**Gara a procedura aperta per l'affidamento della
Fornitura in opera di due Tomografi Assiali Computerizzati e del
relativo servizio di assistenza e manutenzione.**

CAPITOLATO TECNICO

Errata corrige e integrazione del 19/06/2018

Comunicazione N°3 del 19/06/2018

Locale TAC presso Radiologia Centrale:

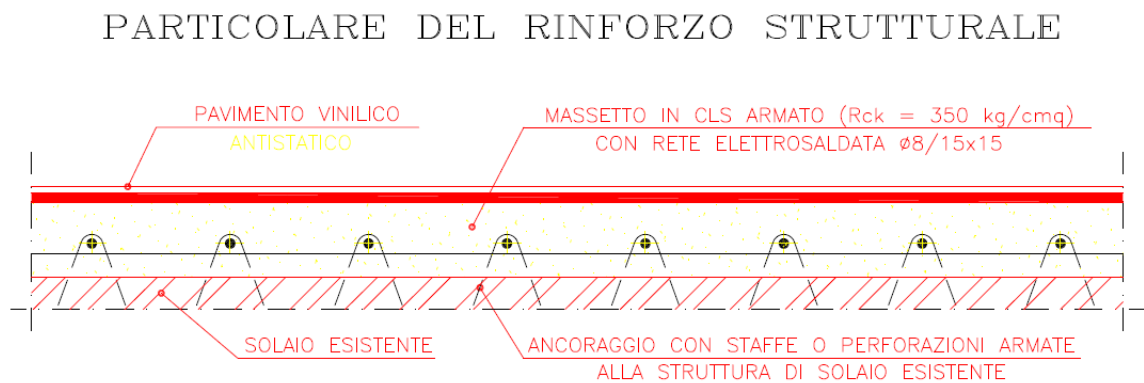
Pavimento rinforzato: SI (vedi schema):

Dimensioni del rinforzo strutturale 2500 cm x 3000 cm
